**Avis délibéré de la mission régionale d'autorité environnementale  
sur la révision allégée n°1 du plan local d'urbanisme (PLU) de la  
commune de Tence (43)**

**Avis n° 2023-ARA-AUPP-01295**

Figure 1: OAP n°7 du Fieu (RP p.62)

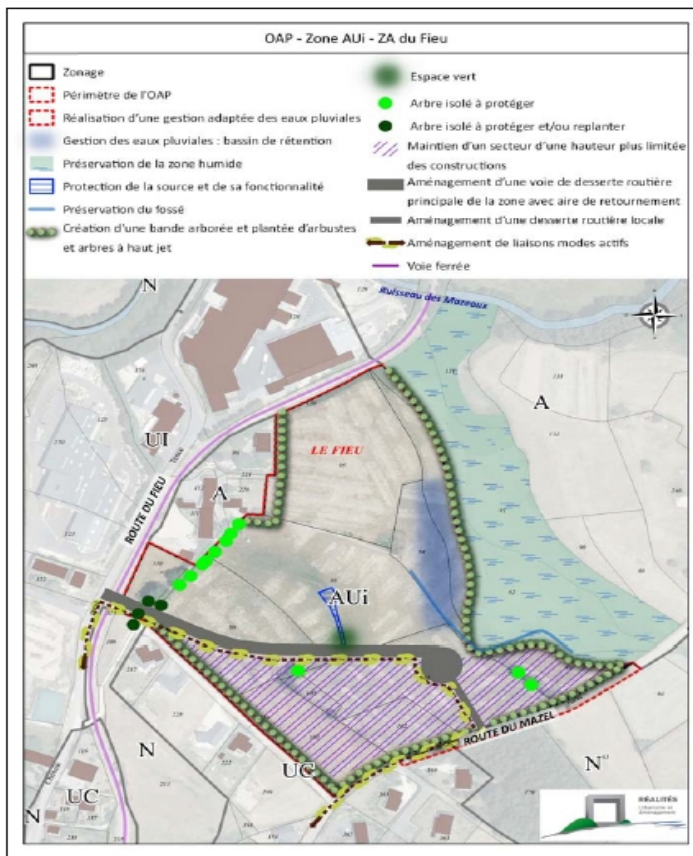
S'agissant des nuisances sonores, les dispositions prévues dans l'OAP<sup>8</sup> et dans le règlement écrit (article AUi7 relatif à l'implantation en limite séparative) ne paraissent pas suffisantes. Une haie végétale, si elle peut avoir un impact visuel, ne réduira pas les nuisances sonores. Selon les recommandations de l'ARS, pour avoir un effet limité, une haie de plusieurs mètres de largeur à feuillage persistant serait nécessaire. Or le règlement sur les haies n'est pas prévu en ce sens. Il serait utile que les résultats des mesures de bruit de l'entreprise RG 43 qui devaient être faites 6 mois après la mise en service (a priori fin mai 2022), figurent dans le dossier de révision allégée.

- **d'apporter des justifications complémentaires sur l'efficacité des mesures envisagées contre les nuisances sonores générées par l'extension de la zone d'activités vis-à-vis de la zone pavillonnaire périphérique.**

Figure 2: Extrait du plan de zonage du PLU avant et après révision allégée (P.59 du RP)

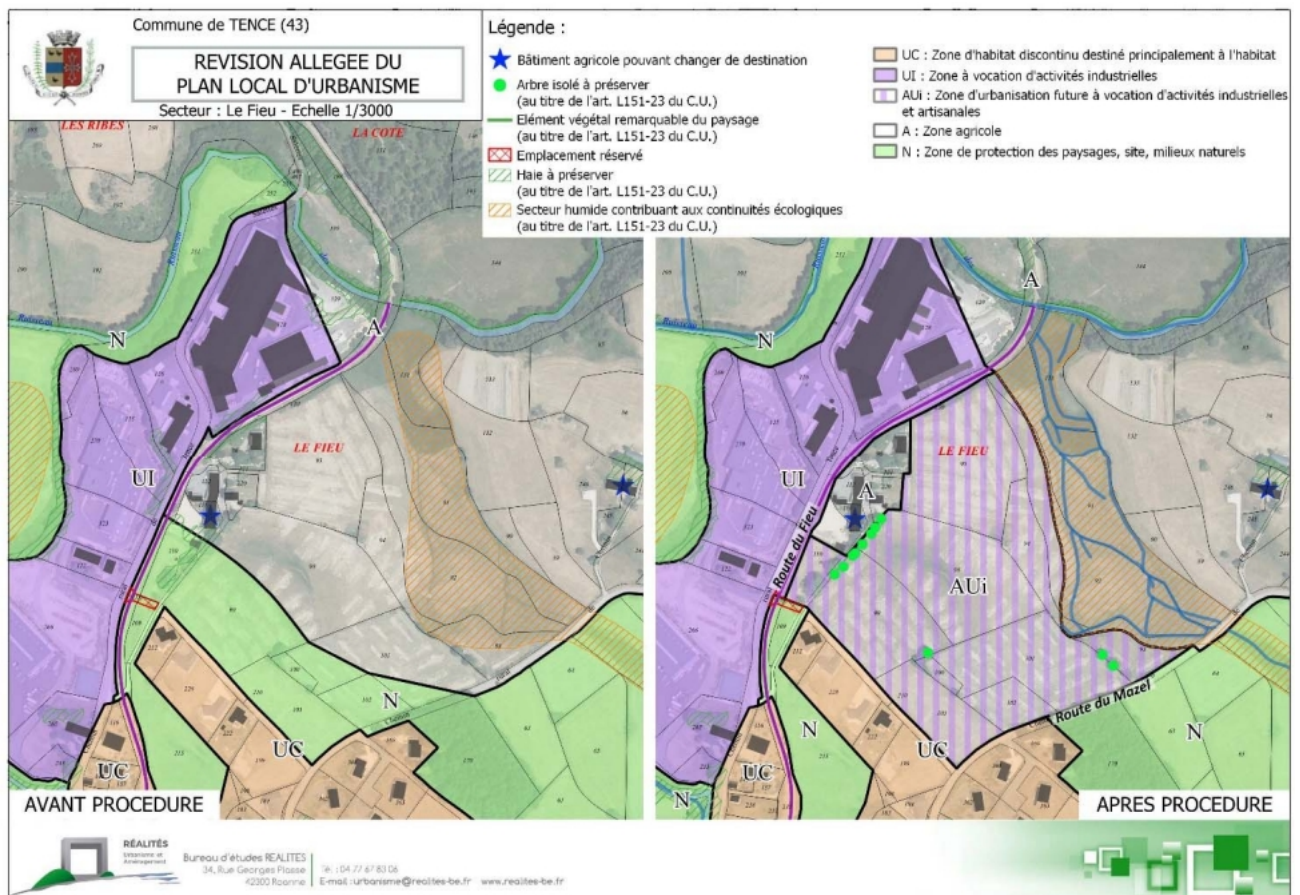
Concernant la prise en compte des milieux naturels, le plan de zonage modificatif prend globalement en compte la présence du cours d'eau, de la source et de la zone humide sur la surface déterminée à ce stade. Ces secteurs semblent épargnés par l'aménagement de la nouvelle zone d'activités du Fieu. Cependant il existe encore une incertitude sur la prise en compte de toutes les zones potentiellement humides du secteur puisque la démarche de recensement des zones humides n'a pas été réalisée de façon exhaustive, par le biais de sondages pédologiques.

En termes de prise en compte du projet sur les paysages, le plan de zonage modifié ne prend pas en compte les incidences potentielles du projet de révision allégée sur les populations des habitations riveraines déjà existantes en zone UC, situées directement en bordure de la future zone AUi. Un écran végétal est prévu dans l'OAP pour atténuer l'impact visuel de l'extension de la future zone d'activités. Il ne s'agit cependant pas d'une prescription mais d'une simple orientation qui n'est pas reprise dans le règlement graphique du PLU, ce qui ne garantit pas la réalisation de cette mesure. L'OAP prévoit pour limiter l'impact visuel, la définition d'un secteur où la hauteur maximum des nouvelles constructions dans la future zone AUi serait limitée. Or le règlement écrit ne prévoit pas de différenciation sur les limitations de hauteur sur ce secteur : « La hauteur des constructions ne doit pas excéder 12 mètres à l'égout ». La disposition de l'OAP n'est pas assez précise et n'a qu'un rapport de compatibilité, ce qui ne garantit pas que l'impact visuel en bordure d'une zone pavillonnaire ne sera pas conséquent. En outre, quelques arbres isolés seront protégés par le règlement graphique et les OAP, ainsi qu'une haie existante au nord de l'extension.

- **de démontrer dans le rapport environnemental que le projet de future zone AUi et les rejets qui l'accompagneront seront en adéquation avec les capacités de la station d'épuration au moment de l'aménagement de la zone,**
- **de reprendre le règlement graphique pour intégrer des mesures paysagères prescriptives et préserver des nuisances visuelles les habitations existantes ou à venir situées en zone UC,**
